第1回瀬田川整備検討委員会のご意見に対する説明

近畿地方整備局 琵琶湖河川事務所

令和4年10月26日

第1回瀬田川整備検討委員会の意見と回答

現況河道3Dイメージ図

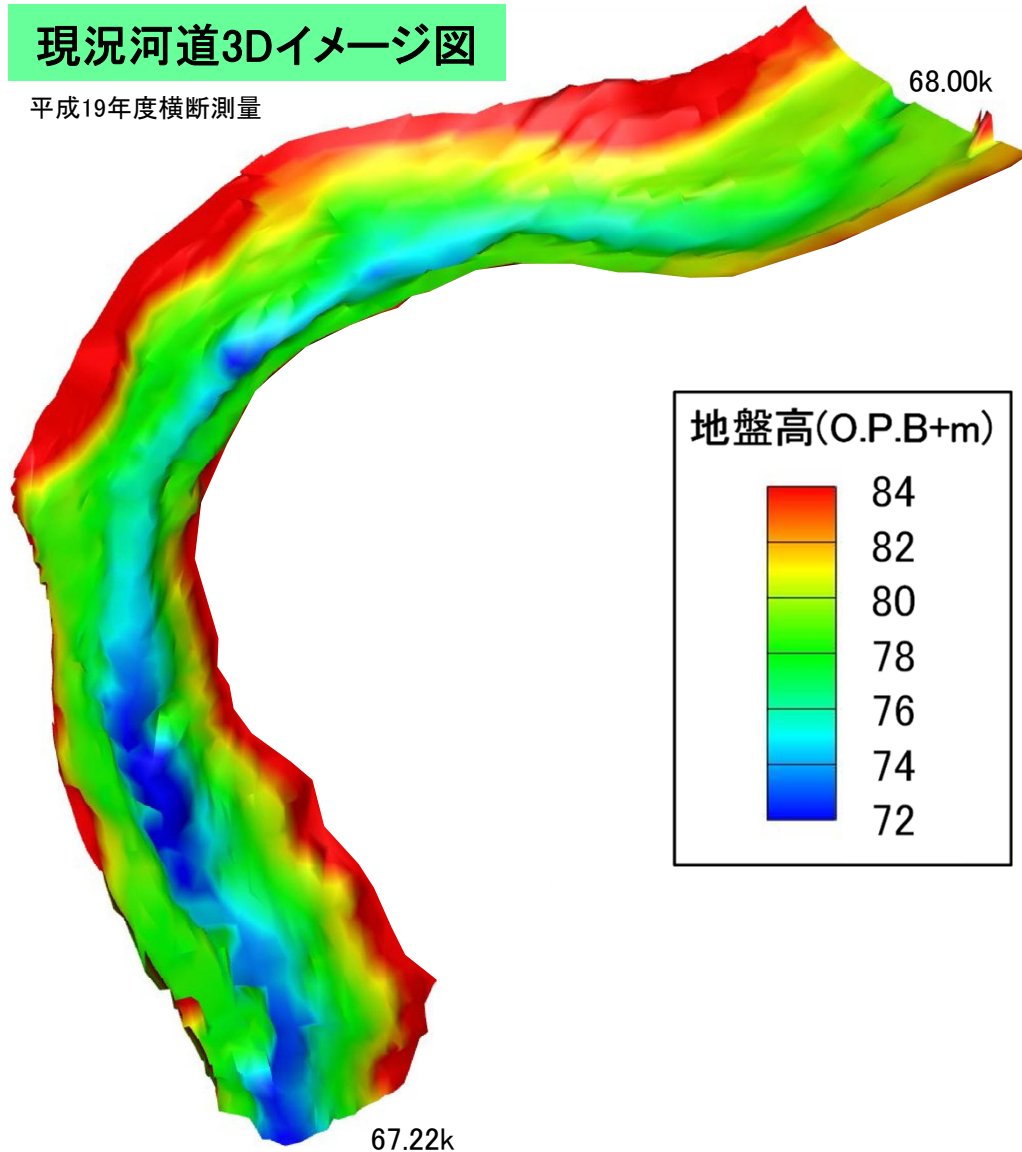
・動植物に関する調査となると、三次元的な地形や河床材料を把握しておいたほうがよい。

No	委員会での意見等	回答
No9 観点：自然環境	<ul style="list-style-type: none"> ・動植物に関する調査となると、三次元的な地形や河床材料を把握しておいたほうがよい。 	<p>○平成19年度に鹿跳渓谷区間の66.5k~68.0kにおいて、横断測量を縦断方向に約10m間隔で実施しており、その成果から図に示すとおり3次元地形図データを作成しています。</p> <p>○また、今年度瀬田川では航空レーザー測量の実施を予定しており、最新の地形データを把握したいと考えております。</p> <p>○河床材料については、令和3年度に鹿跳渓谷区間から琵琶湖までの区間において、河床の粒度分布を把握するための調査を行っております。</p> <p>○鹿跳渓谷区間の66.5k~68.0k区間の岩河床区間の河床材料の代表粒径は、下層は陸域、水域とも代表粒径は同様にdR=2mm程度の砂成分です。</p> <p>○これは、大戸川からは風化した花崗岩の真砂土が流入して河床材料を構成している、鹿跳渓谷区間の上流部の68.0k~70.0kの代表粒径と同様の傾向です。</p> <p>○よって、鹿跳渓谷区間の66.5k~68.0k区間の岩河床区間では、ほぼ毎年数回行われる瀬田川洗堰全開による琵琶湖後期放流により、岩河床上の河床材料はフラッシュされ、後期放流の流量低減とともに、陸域、水域に砂成分が岩河床上に若干堆積していると推測されます。</p>
No10 観点：自然環境	<ul style="list-style-type: none"> ・自然環境を議論するには、流速や水深の流れの分布が参考となる。それらを面的に簡単に測れるような装置もあるので、洪水時あるいは平水時の流れの様子と生物の選好性が相互に見られるようになるとうい。 	<p>○現況河道における洪水時や平水時の流速や水深等の分布については、平面二次元河床変動解析により、把握をしているところです。</p> <p>○今後、現地における面的計測により、解析結果の妥当性を確認することも検討していきたいと考えておりますので、必要な助言を頂きたいと考えております。</p> <p>○ご意見を頂きましたとおり、鹿跳渓谷区間における魚類や底生生物の注目種を選定し、それらの種について、水の流れなどの選好性を踏まえ、整備を行った後に物理環境がどのように変化するか予測したうえで、好適生息環境がどの様に変化するか分析したいと考えております。</p>

意見No10 観点：自然環境

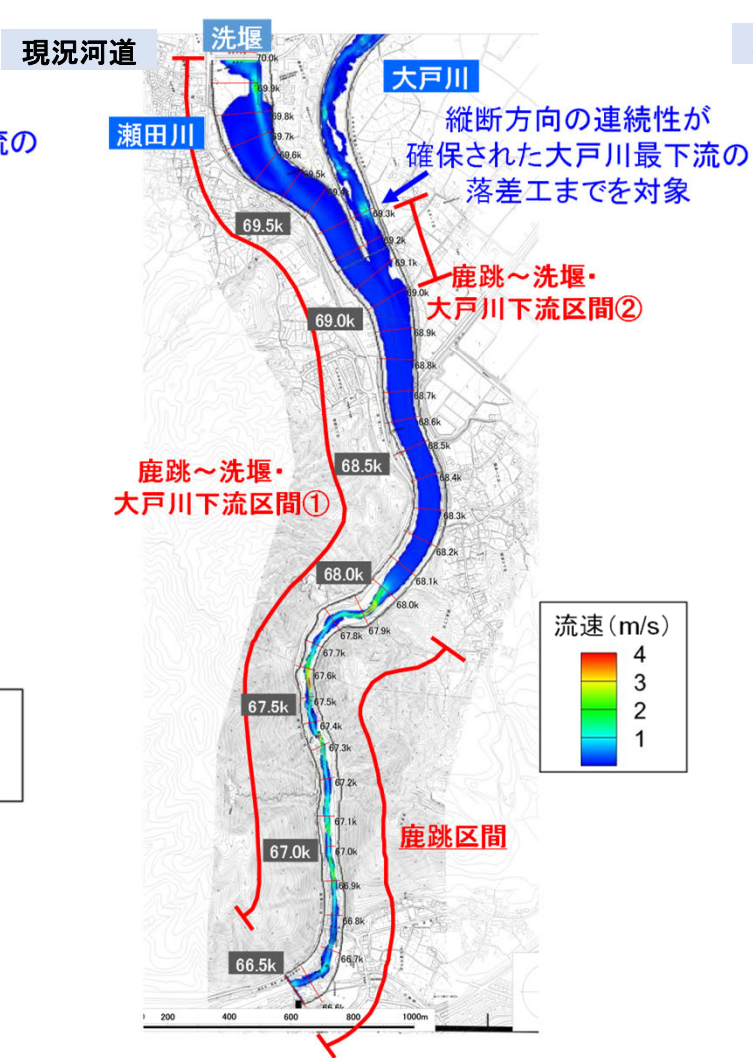
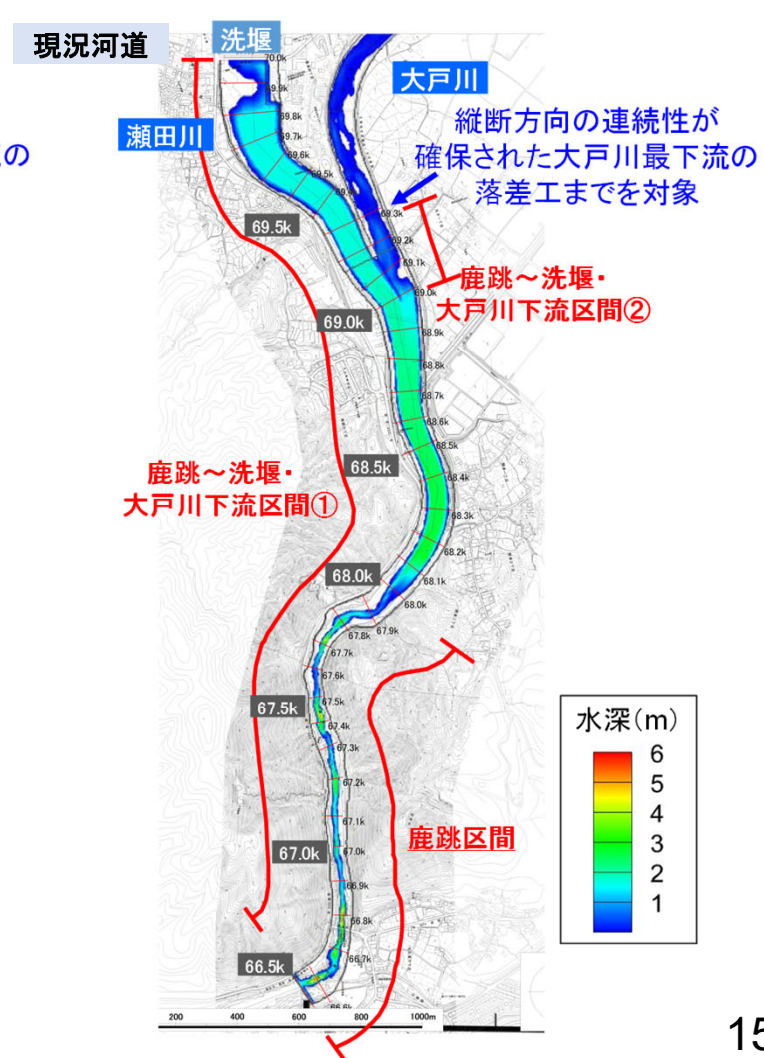
・自然環境を議論するには、流速や水深の流れの分布が参考となる。それらを面的に簡単に測れるような装置もあるので、洪水時あるいは平水時の流れの様子と生物の選好性が相互に見られるようにするとよい。

意見No11 観点：親水性（利用）

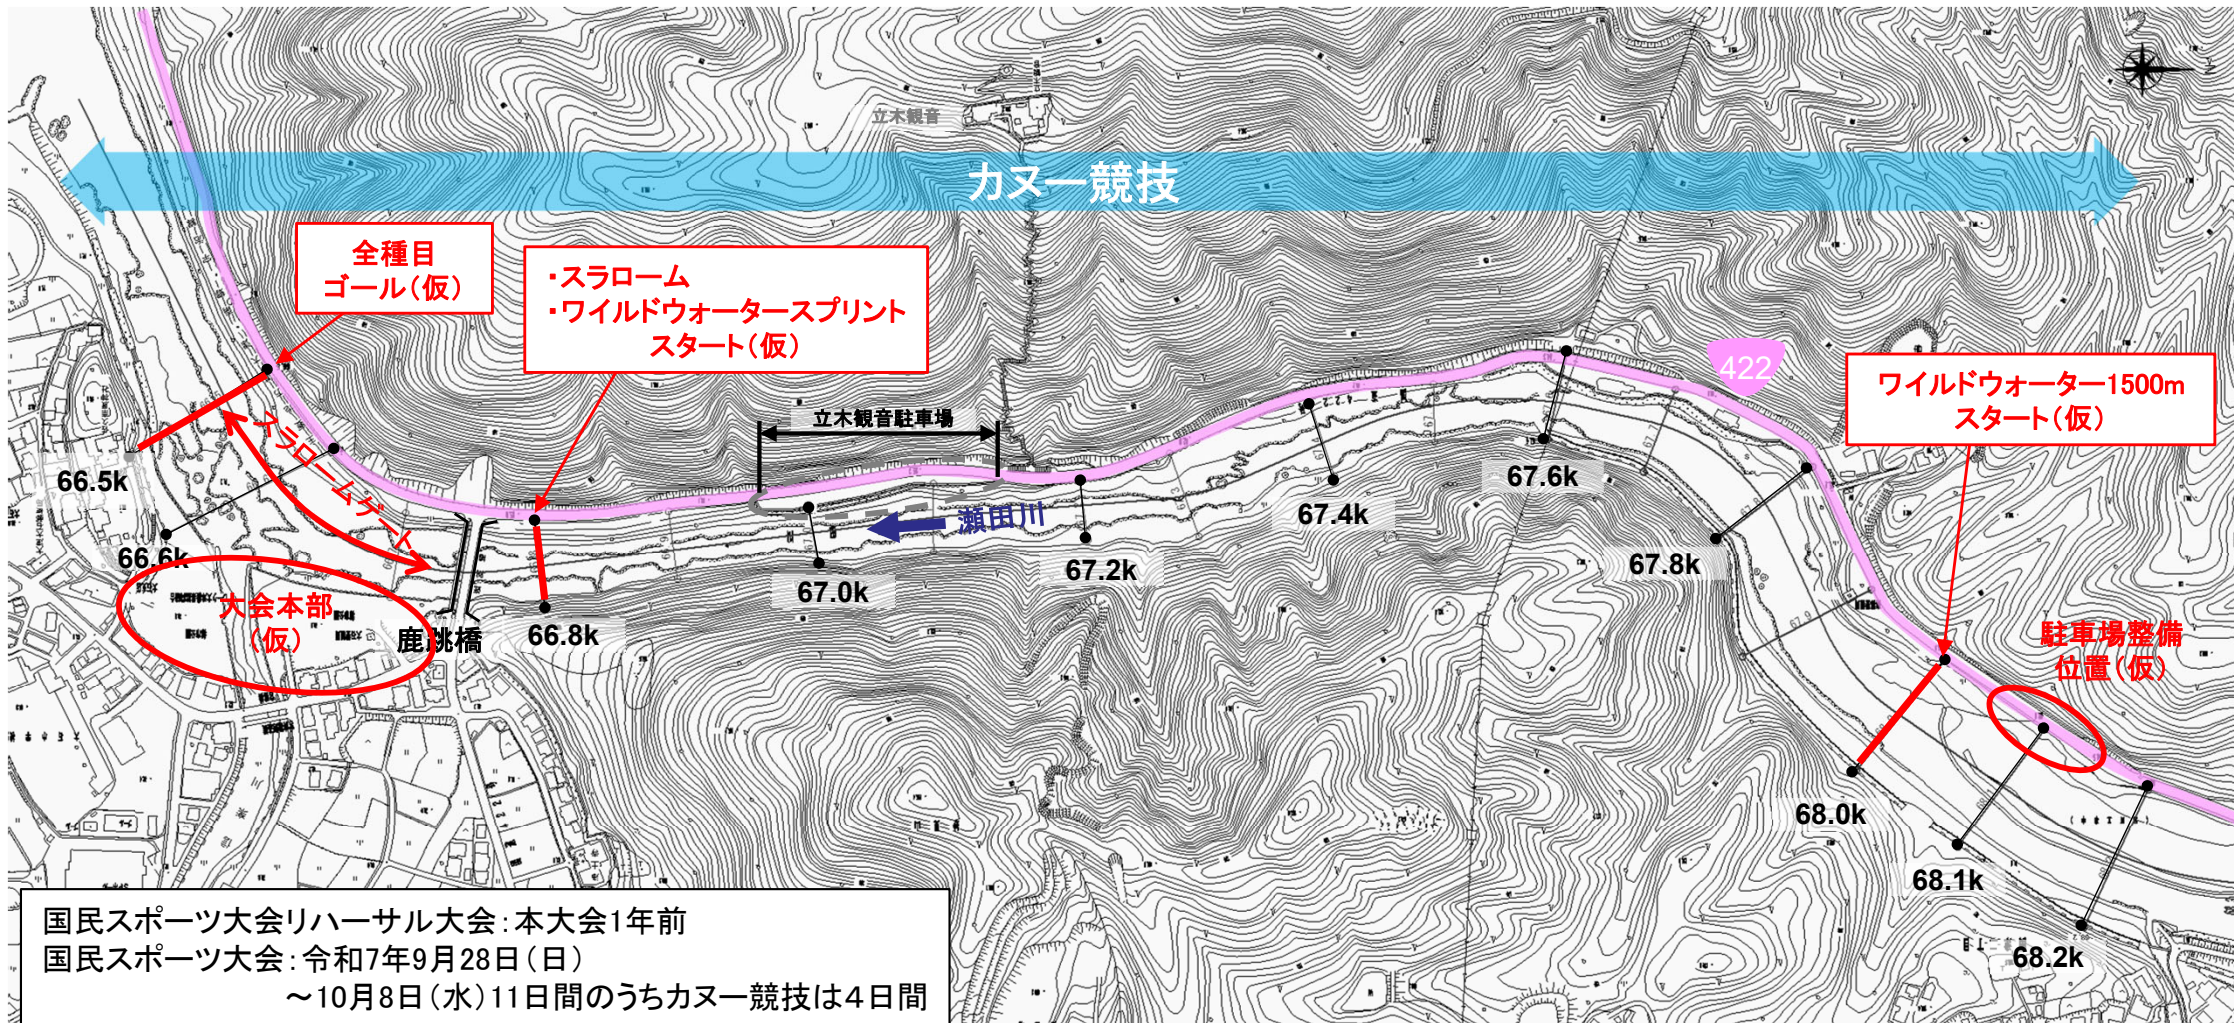
- ・令和7年に鹿跳溪谷を会場とした国スポを予定している。整備スケジュールの配慮を頂きたい。
- ・令和7年の国スポ、前年のリハーサル大会も含め、本大会の開催に支障のないように配慮願いたい。
- ・国民スポーツ大会への影響を極力減らすため、工事期間には配慮されたい。

No11 観点：親水性 (利用)	<ul style="list-style-type: none"> ・令和7年に鹿跳渓谷を会場とした国スポを予定している。整備スケジュールの配慮を頂きたい。 ・令和7年の国スポ、前年のリハーサルも含め、大会の開催に支障のないように配慮願いたい。 ・国民スポーツ大会への影響を極力減らすため、工事期間には配慮されたい。 	<p>○国民スポーツ大会及びブレ大会の開催時期やカヌー競技予定コース等については、既にお話しをお伺いしているところです。</p> <p>○鹿跳渓谷区間の整備実施時期については、まだ明確に定まってはいませんが、整備の実施にあたっては、施工箇所や施工時期等について、これらの大会運営にも配慮していきたいと考えております。</p>
No12 観点：親水性 (利用, 観光)	<ul style="list-style-type: none"> ・事業予定区間は、複雑で多様な流れが連続している区間であり、カヌーやスラローム競技会が開催されている。この水面利用の観点からもカヌーなど水面利用者の意見を配慮した整備を行ってほしい。 ・アンケートや意見を収集された時には、この委員会でもご紹介いただきたい。 ・観光面では当該地域は景色もよく、ラフティングなどのアクティビティでも使用されている。観光資源として持続できるような配慮をお願いしたい。そして周辺の事業者の意見も収集して整備を進めてほしい。 ・カヌーやラフティングへの影響があるので周辺事業者へは理解を求めため丁寧な説明をお願いしたい。 	<p>○鹿跳渓谷区間及びその周辺におけるカヌーやラフティングなどの水面利用に関しては、図に示すとおり把握しているところです。</p> <p>○今後の詳細な掘削断面の検討にあたっては、周辺事業者や水面利用者に対して河川整備について説明をさせて頂き、水面利用者の意向把握に努めたいと考えております。</p> <p>○お伺いした意見とその対応について、本委員会にもご報告させて頂き、助言を頂きたいと考えております。</p>

意見No12 観点：親水性（利用，観光）

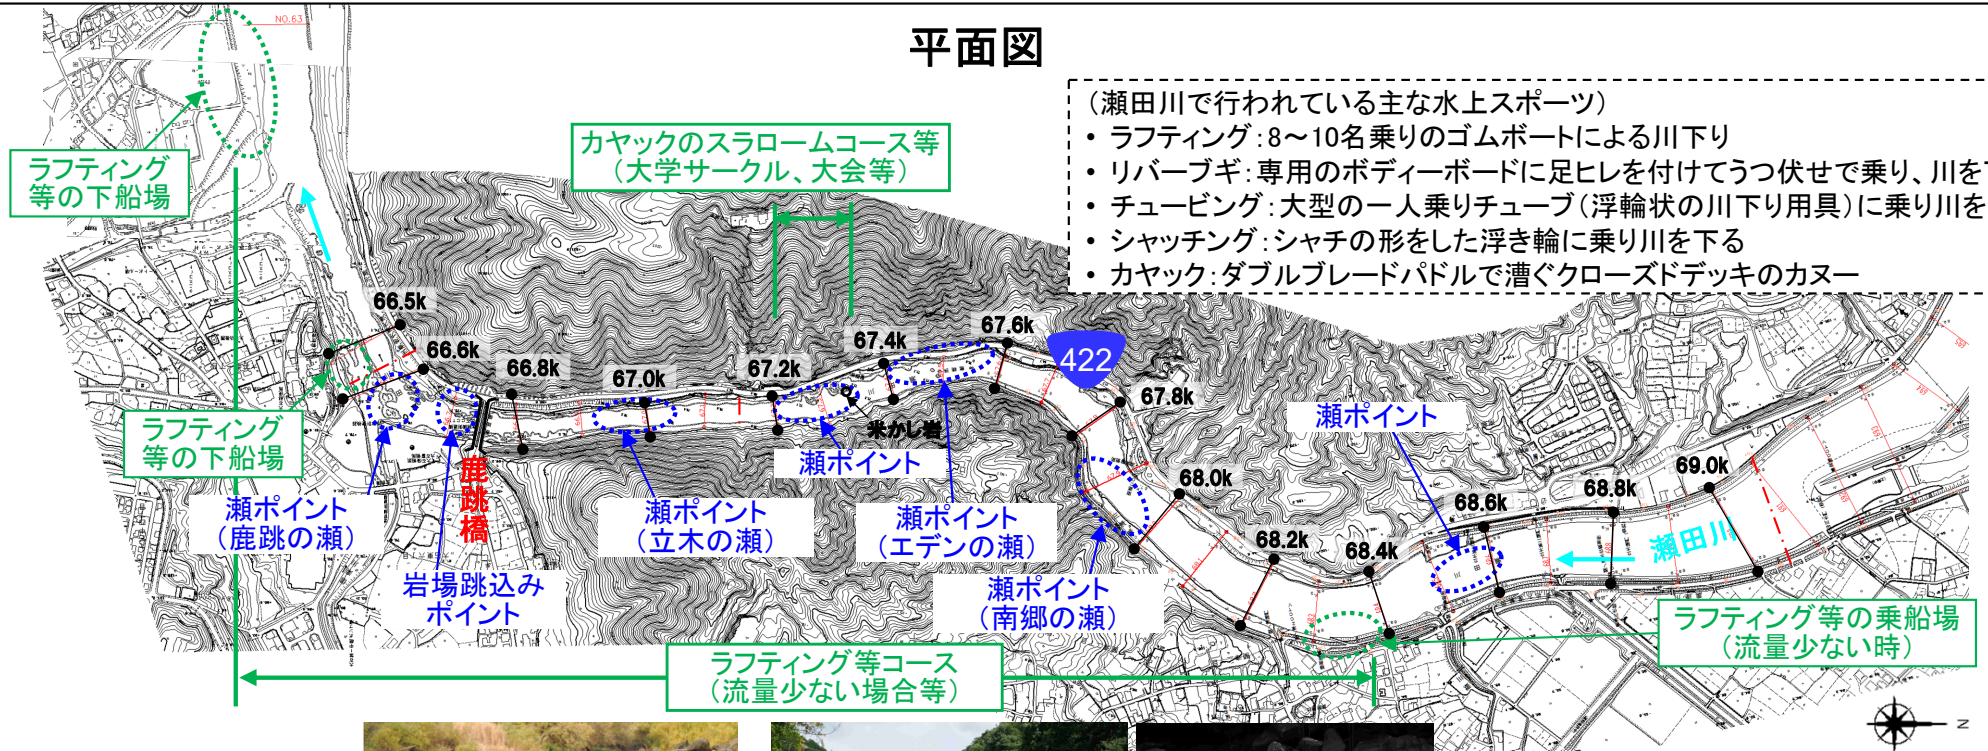
- ・事業予定区間は、複雑で多様な流れが連続している区間であり、カヌーやスラローム競技会が開催されている。この水面利用の観点からもカヌーなど水面利用者の意見を配慮した整備を行ってほしい。
- ・アンケートや意見を収集された時には、この委員会でもご紹介いただきたい。
- ・観光面では当該地域は景色もよく、ラフティングなどのアクティビティでも使用されている。観光資源として持続できるような配慮をお願いしたい。そして周辺の事業者の意見も収集して整備を進めてほしい。
- ・カヌーやラフティングへの影響があるので周辺事業者へは理解を求めるため丁寧な説明をお願いしたい。
